東海第二発電所
新規制基準への適合性に係る
主な変更点について

平成30年1月
日本原子力発電株式会社

1. はじめに

3. 隣接事業所からの飛来物対策の追加について(1/2)

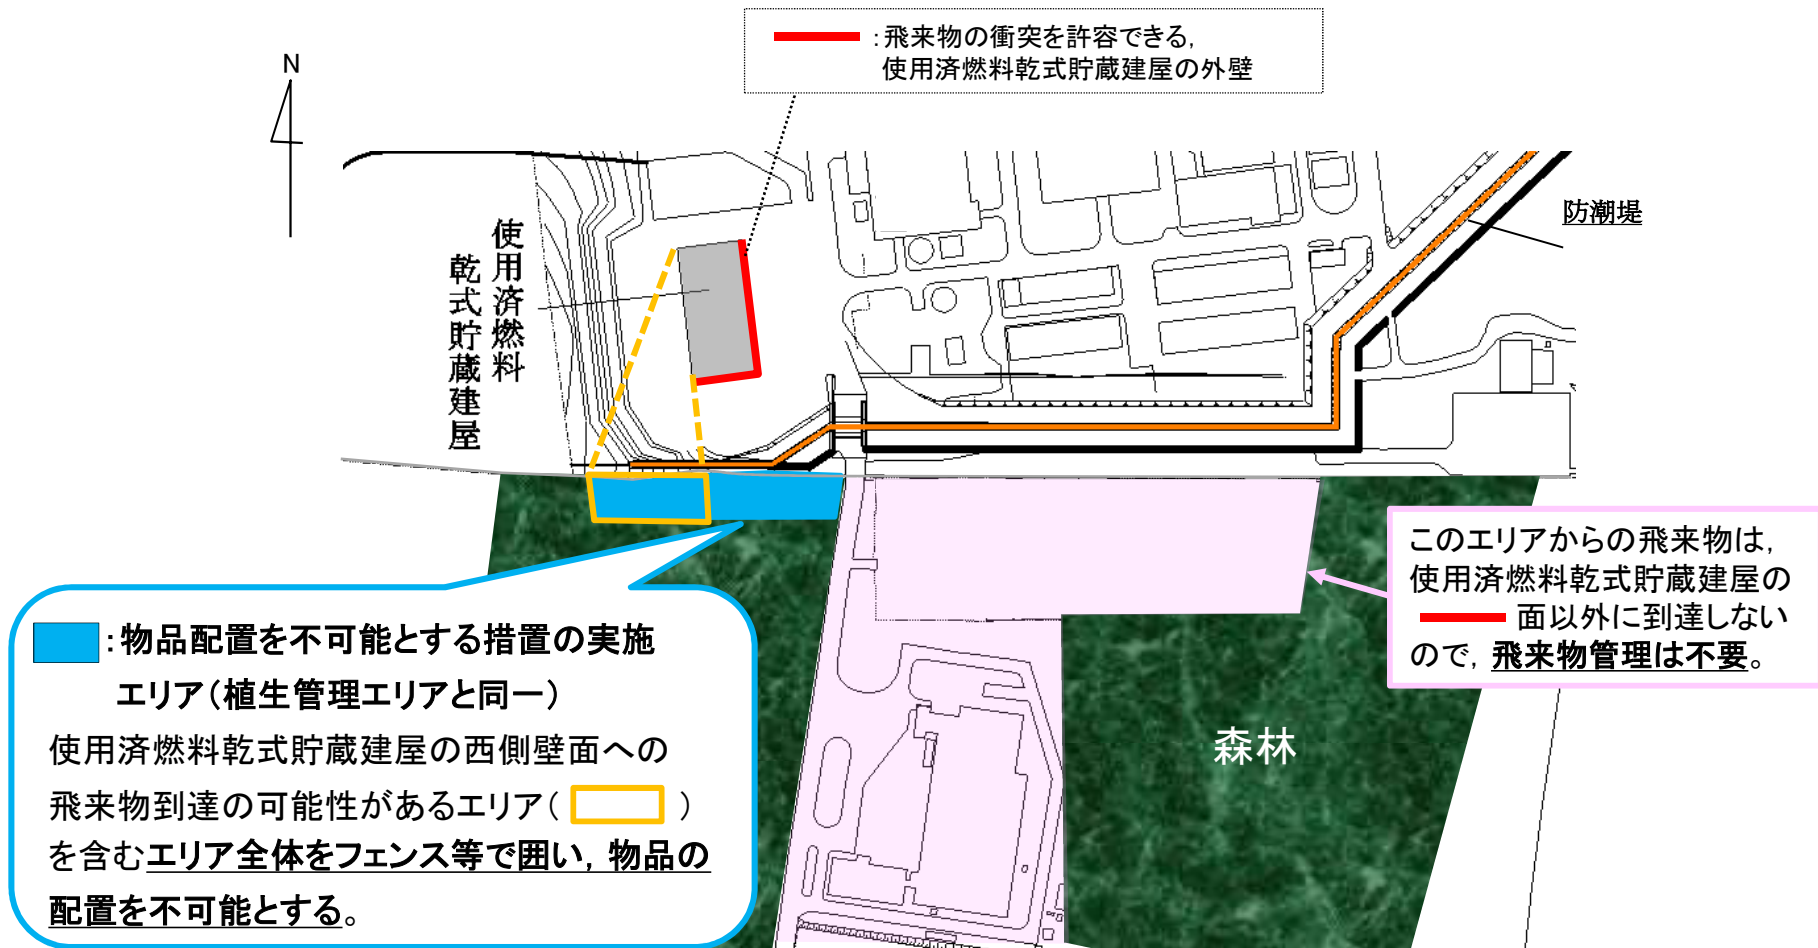
東海第二発電所南方の隣接事業所敷地内植生管理エリアは、傾斜地であり物品配置には適さない地形※であるが、隣接事業所敷地内では物品管理(固縛, 固定若しくは避難)が不要であることをより確実に担保するために、フェンス等の設置により物品の配置を不可能とする措置を追加する。

3. 隣接事業所からの飛来物対策の追加について(2/2)

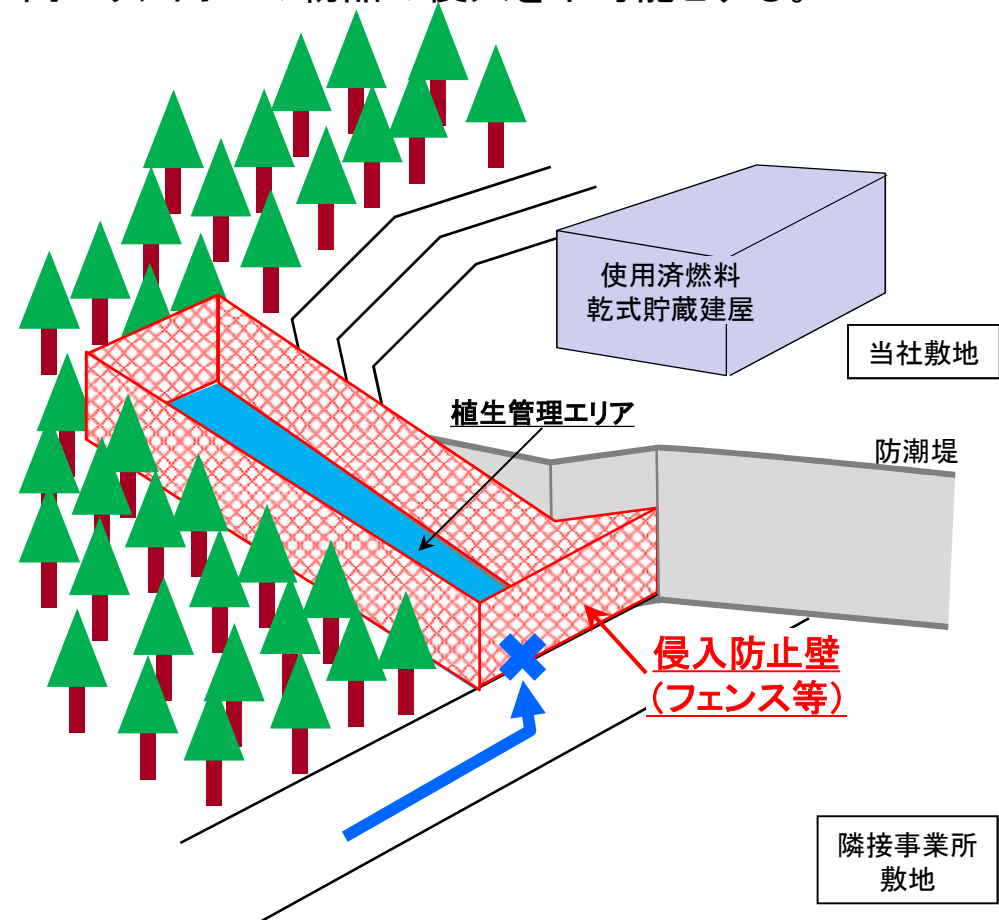
- ・植生管理エリアは傾斜地であり、そのうち、特に車両等の配置を避ける必要があるエリア(前ページ図の 部)については、「駐車場設計・施工指針」に定める勾配制限(12%以下が望ましい)を超える様な急勾配となっており、駐車場等の用途に適した場所ではない。
- ・また、植生伐採後の地面には整地等を行わず、物品配置を考慮した設計とはしない。

植生管理エリア全域をフェンス等で囲うことで、同エリア内への物品の侵入を不可能とする。

溢水拡大防止堰への止水板設置概要図

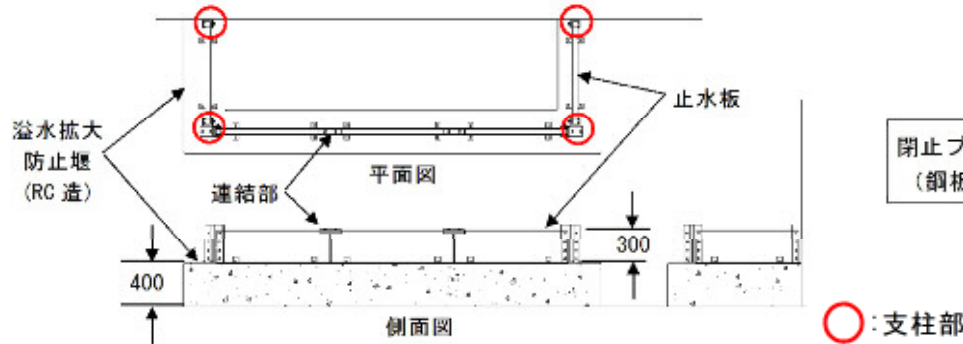
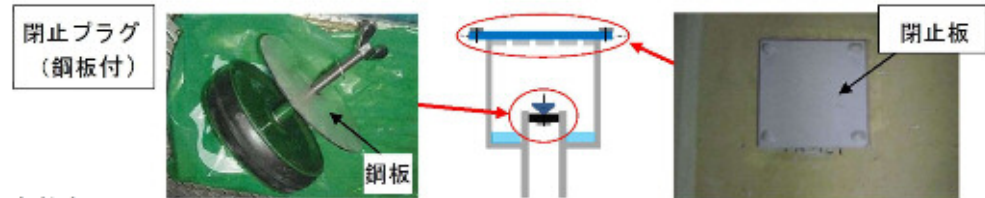
- ◆ 溢水拡大防止堰(高さ0.4m)の上に0.3mの止水板を設置
- ◆ 原子炉ウェル及びドライヤセパレータプールのスロッシングによる溢水のおそれがある期間は、西側床ドレンファンネルを閉止する運用を実施

- ・止水板の設置は、工認の基本方針にて明記するとともに、工認の計算書に強度・耐震及び止水機能について示す。
- ・止水板取り付け時は、寸法管理にて止水機能を維持することを、モックアップ試験にて示す。

安全保護系構成概略図

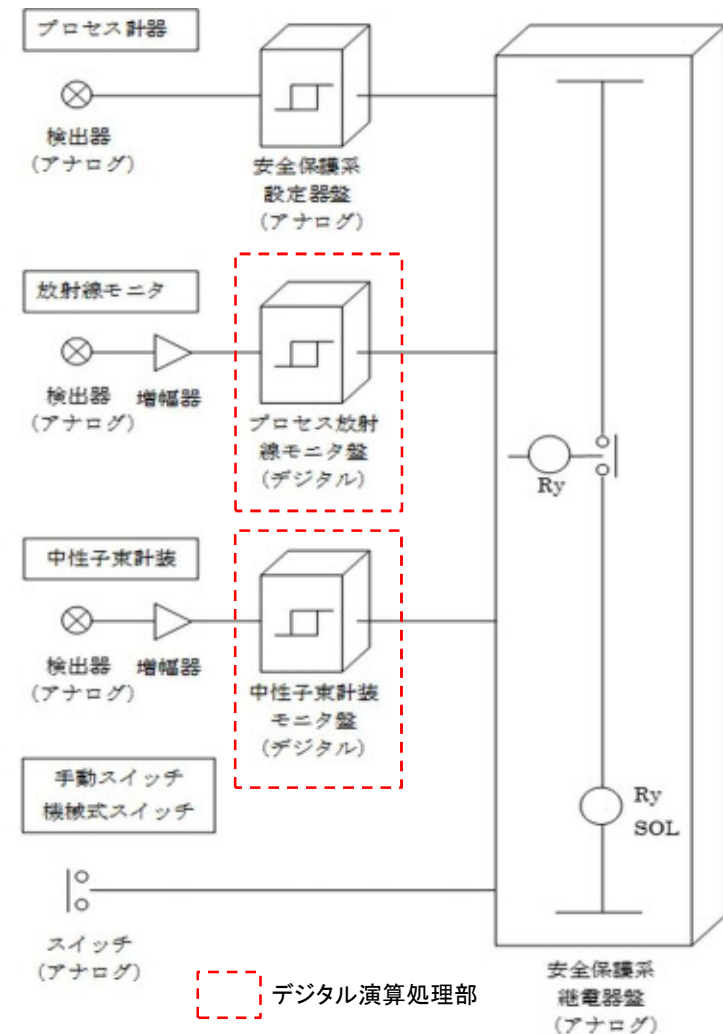
不正アクセスによる電子計算機(デジタル演算処理部)への被害防止のための設計方針として以下の通り明確化した。

- ・盤の施錠等によりハードウェアを直接接続させない。
- ・安全保護回路の信号は一方向(送信機能のみ)通信に制限し、外部ネットワークへは防護装置(片方向のみの通信を許可する装置)を介して伝送する。
- ・固有のプログラム言語の使用による一般的なコンピュータウイルスが動作しない環境とする。
- ・設計, 製作, 試験及び変更管理の各段階で検証と妥当性の確認がなされたソフトウェアを使用する。
- ・発電所での出入管理による物理的アクセスの制限により不正な変更等による承認されていない動作や変更を防止する。
